Znak sprawy: ZUO.PDG.ZP.100.001.2022.WUM

Zakład Unieszkodliwiania Odpadów Sp. z o.o.

Dotyczy: Postępowanie o udzielenie zamówienia sektorowego w trybie przetargu nieograniczonego o wartości zamówienia powyżej progów unijnych, o jakich stanowi art. 3 ustawy z dnia 11.09.2019 r. - Prawo zamówień publicznych (Dz. U. z 2021 r. poz. 1129, 1598, 2054, 2269, z 2022 r. poz. 25) na **WYKONANIE ROCZNEGO PRZEGLĄDU OKRESOWEGO W ZAKŁADZIE UNIESZKODLIWIANIA ODPADÓW W SZCZECINIE W 2022 ROKU.**

ODPOWIEDZI NA PYTANIA:

Tabliczka znamionowa analizatora:

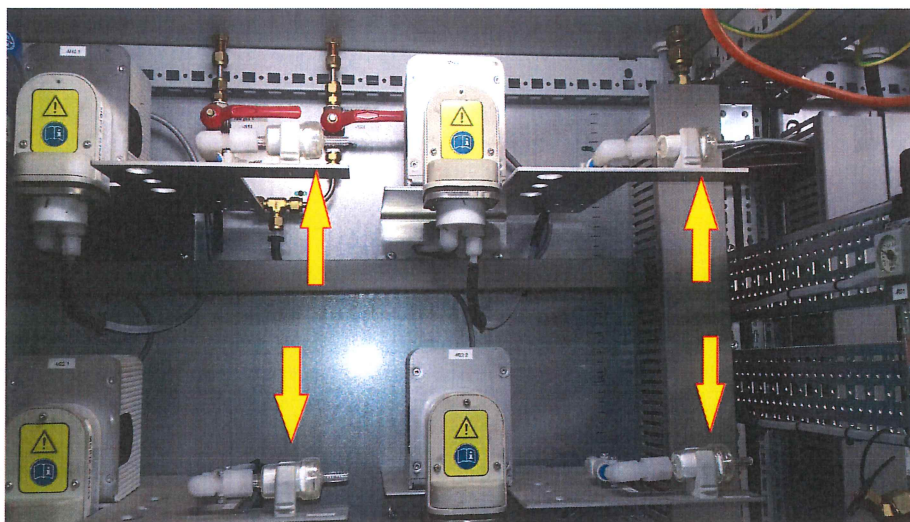
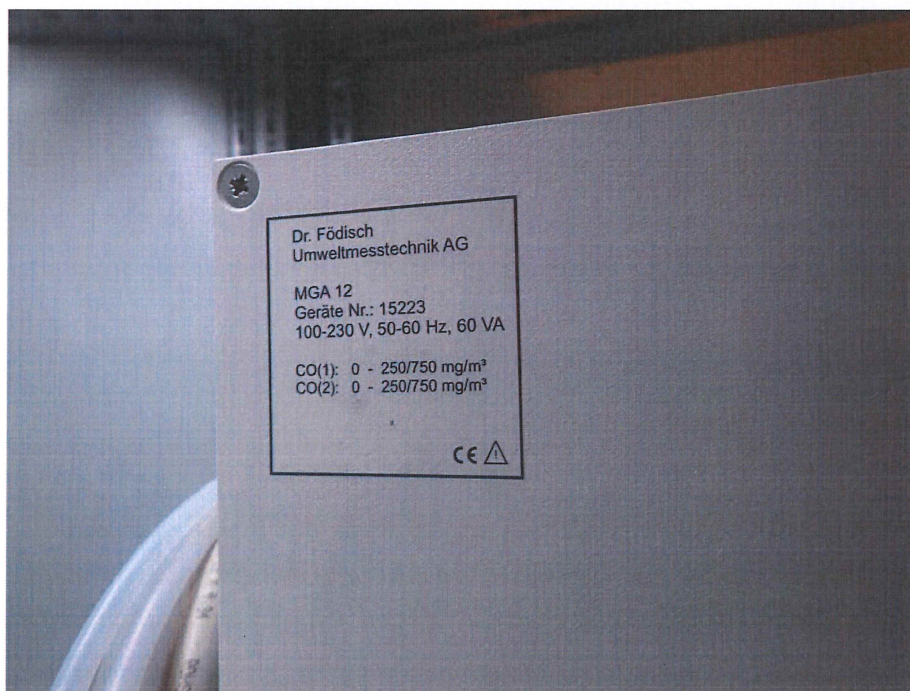
1. PYTANIE NR 1

„Dotyczy pkt 2.10.4 części 1 OPZ – Przegląd analizatora spalin:

„Czynności do wykonania w trakcie przeglądu szafy analizatorów CO: - wymiana filtrów przed pompkami M11.1, M11.2, M12.1., M12.2 dedykowanych przez producenta firmę dr Foedisch - wymiana filtra w kratce chłodzącej wnętrza szafy powietrza na ssaniu pomp do chłodzenia próbki materiał: mata tkaninowa, włókno chemiczne, flizelinowa, sprasowanej włókniny o budowie progresywnej. Odporność temperaturowa do 100 °C, samogasnąca klasa F1 według DIN 53 438. Od strony zapyłonego powietrza: struktura otwarta. Strona czystego powietrza: struktura zamknięta. Bezpieczne zatrzymanie prawie każdego rodzaju kurzu o wielkości ziarna do 1 µm. firmy RITTAL ilość: 1 szt.” – proszę o podanie numerów części zamiennych niezbędnych do realizacji zadania (filtrów dedykowanych przez producenta) lub publikację tabliczek znamionowych urządzeń, w których ma być dokonywana wymiana części.”

ODPOWIEDŹ NA PYTANIE NR 1

ETLB 11 - aerosol filter MDC123

Zamawiający dokonał odpowiedniej modyfikacji OPZ.

Poniżej przedstawiono tabliczkę znamionową pompki

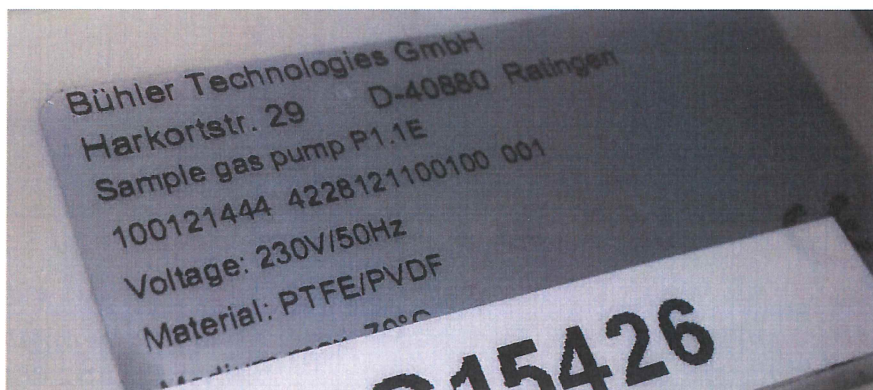
14. PYTANIE 14

„Rodzaj pomp poboru próbki – producent, typ”

ODPOWIEDŹ NA PYTANIE NR 14
